大型後部反射器※（SRⅡ-Z1 型式）不具合の自主改善の実施について

日本カーバイド工業株式会社（本社・東京都港区、代表取締役社長・杉山孝久）は、2011 年から 2023 年に販売した大型後部反射器について不具合があることが判明した為、下記のとおり対象製品の自主改善を行います。

【対象製品の判別方法 / 型式：SRⅡ-Z1 認可番号：E43-70R-010023】

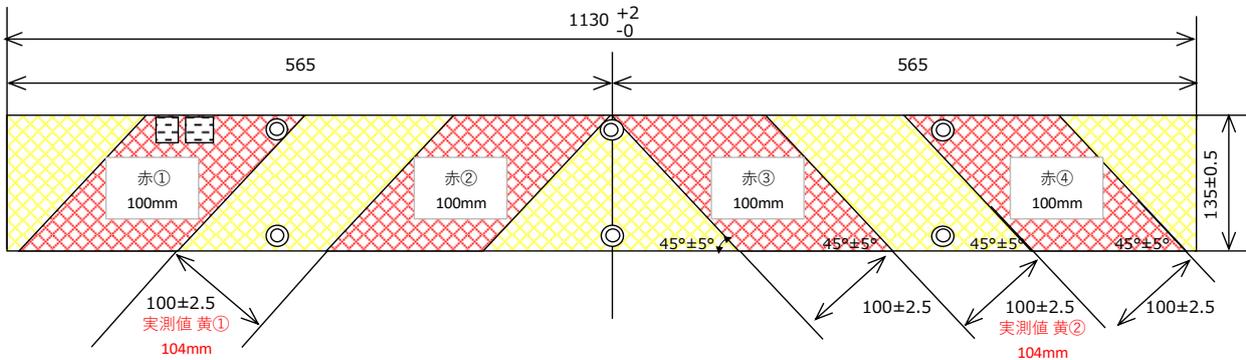
赤ストライプ部分に印字している型式：SRⅡ-Z1 と製造者略号：NCI の製品が対象です。

大型後部反射器（SRⅡ-Z1 型式）の黄色ストライプの幅寸法が規格よりも 1.5mm 大きい。

規格値	実測値	
赤①	100±2.5mm	100	
黄①		104	※不具合発生箇所
赤②		100	
赤③		100	
黄②		104	※不具合発生箇所
赤④		100

規格に適合する新製品（新認可品）に全数交換する

交換品：SRⅢ-Z1 （認可番号：E43*150R01/00*0005*00）
